Einararnes 48, 101 Reykjavík

Breyting á gildandi deiliskipulagi dags. 21.02.1989

Nr.: 01

Gildandi deiliskipulag MKV 1:500
Samp. í borgarráði þ. 21.02.1989

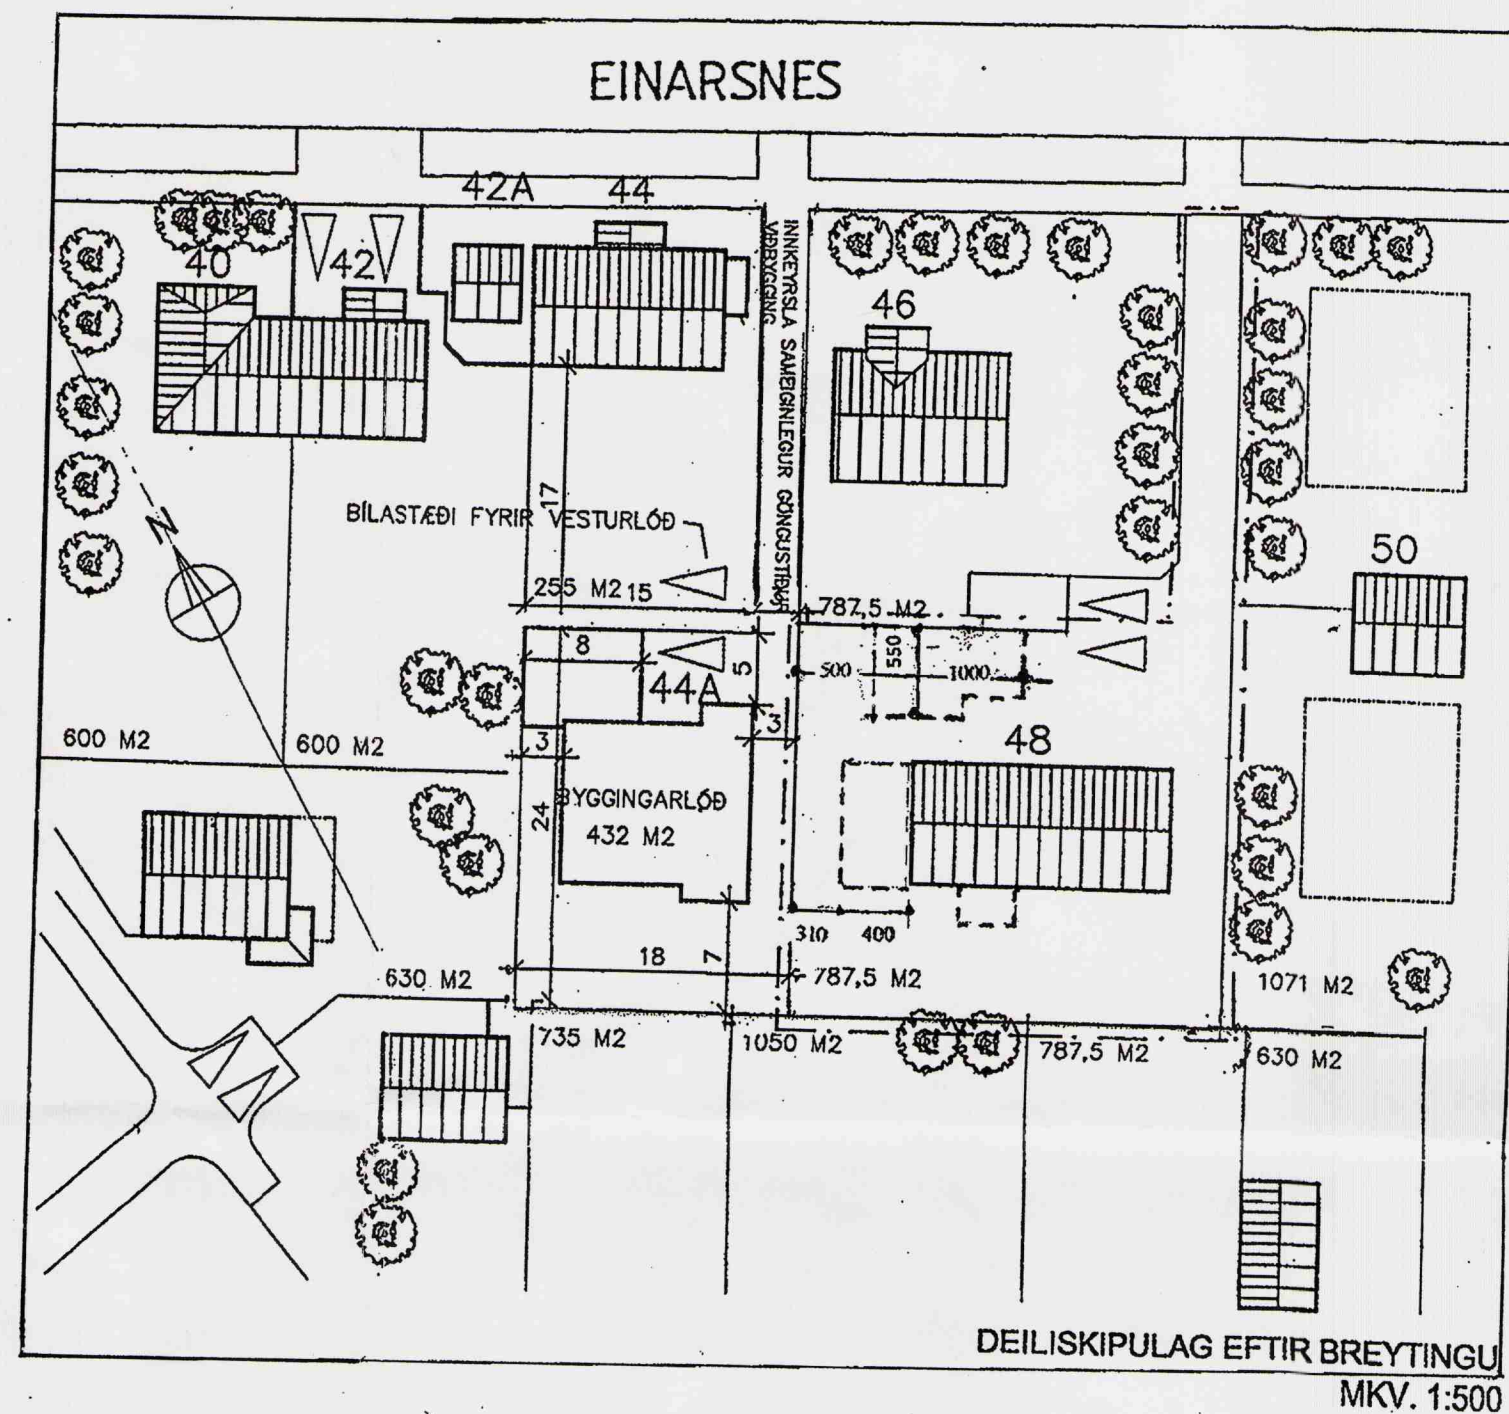
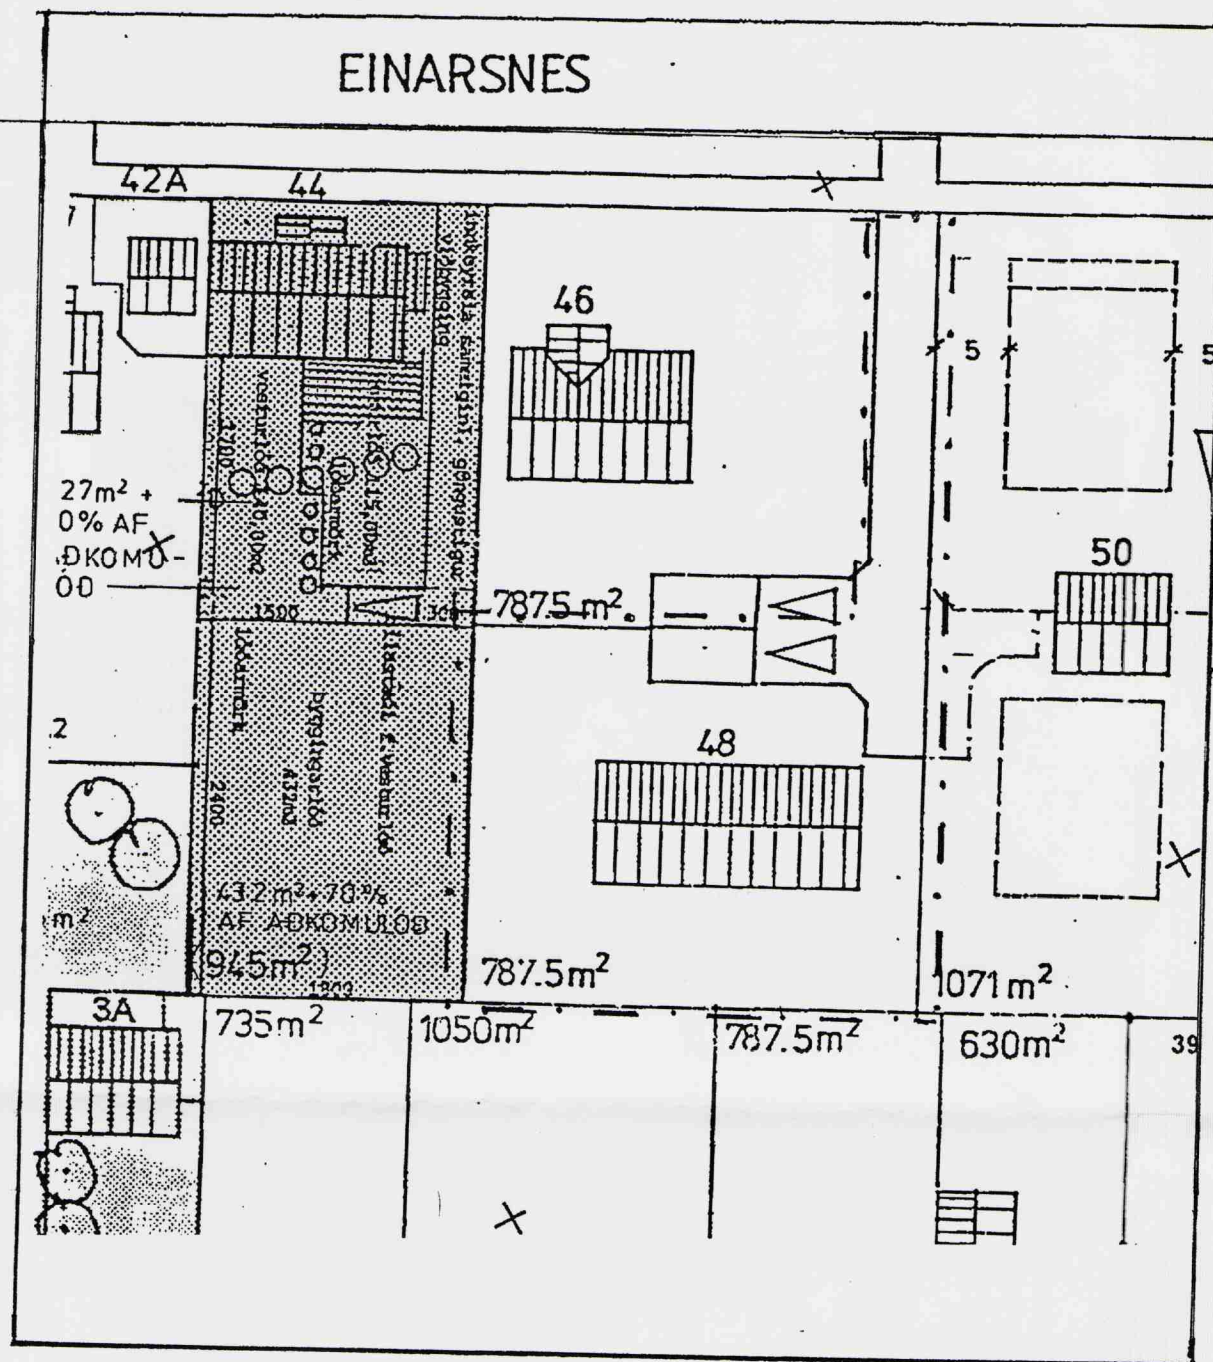
- Lenging á byggingarreit íbúðarhúss um 4,0m til vesturs, þ.e. 2,0m lenging á íbúðarhúsi frá samp. teikningum dags. júní 1972. (Þak yfir vestur-verönd er 2,0m)
- Stækkun á byggingarreit 2,3 x 4,0m til suðurs vegna sólstofu.
- Færsla og stækkun á byggingarreit bílskúrs í vestur, þ.e. úr 33,3m² í 55,0m².
- Lækkun á hæð bílskúrs um 0,10m frá samp. byggingarnefndarteikningum dags. júní 1972
